Stellungnahme gem. §4(1) BauGB Behörden und Träger öffentlicher Belange	Abwägungsvorschlag
17 EWE Netz GmbH vom 13.03.2026	
<p>Vielen Dank für die Beteiligung unseres Hauses als Träger öffentlicher Belange. Im Plangebiet bzw. in unmittelbarer Nähe zum Plangebiet befinden sich Versorgungsleitungen und/oder Anlagen der EWE NETZ GmbH.</p>	Kenntnisnahme
<p>Diese Leitungen und Anlagen sind in ihren Trassen (Lage) und Standorten (Bestand) grundsätzlich zu erhalten und dürfen weder beschädigt, überbaut, überpflanzt oder anderweitig gefährdet werden. Bitte stellen Sie sicher, dass diese Leitungen und Anlagen durch Ihr Vorhaben weder technisch noch rechtlich beeinträchtigt werden.</p>	Kenntnisnahme
<p>Sollte sich durch Ihr Vorhaben die Notwendigkeit einer Anpassung unserer Anlagen, wie z.B. Änderungen, Beseitigung, Neuherstellung der Anlagen an einem anderen Ort (Versetzung) oder anderer Betriebsarbeiten ergeben, gelten dafür die gesetzlichen Vorgaben und die anerkannten Regeln der Technik.</p>	Kenntnisnahme

Stellungnahme gem. §4(1) BauGB Behörden und Träger öffentlicher Belange	Abwägungsvorschlag
34 Landkreis Osnabrück vom 12.03.2026	
<p>Aus Sicht der Denkmalpflege (Bau- und Bodendenkmale

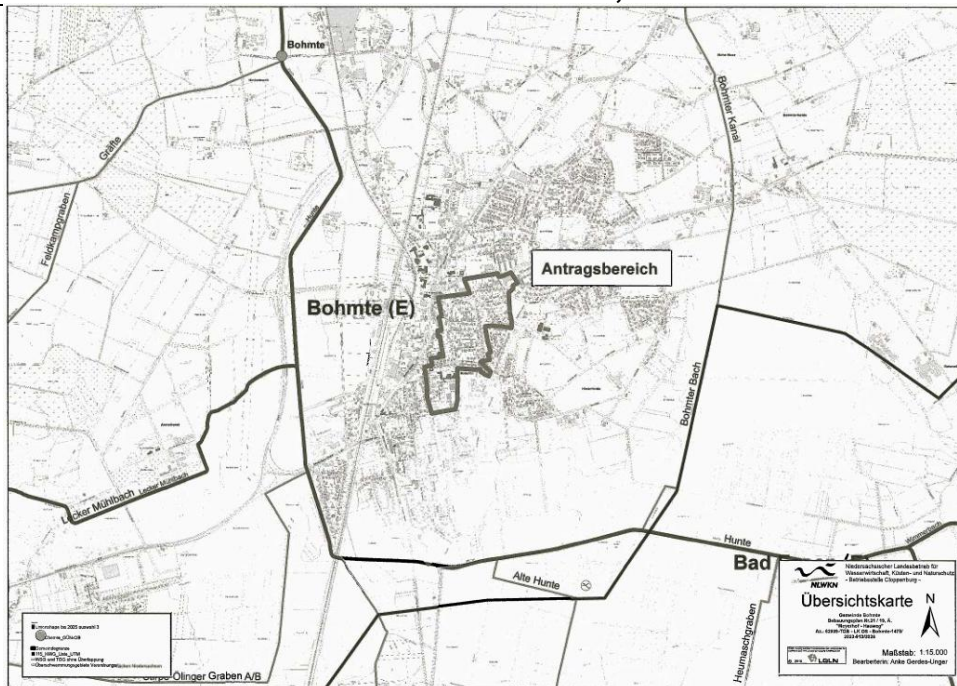
<p>34 Landkreis Osnabrück vom 12.03.2026</p>	
<p><u>Bauleitplanung:</u> Aus Sicht der Bauleitplanung wird das Vorhaben, durch die Anwendung örtlicher Bauvorschriften zur Dachausbildung das über die Jahre gewachsene Ortsbild zu bewahren und zu sichern, ausdrücklich begrüßt.</p>	<p>Kenntnisnahme</p>
<p><u>Untere Denkmalschutzbehörde:</u></p>	<p>Kenntnisnahme</p>
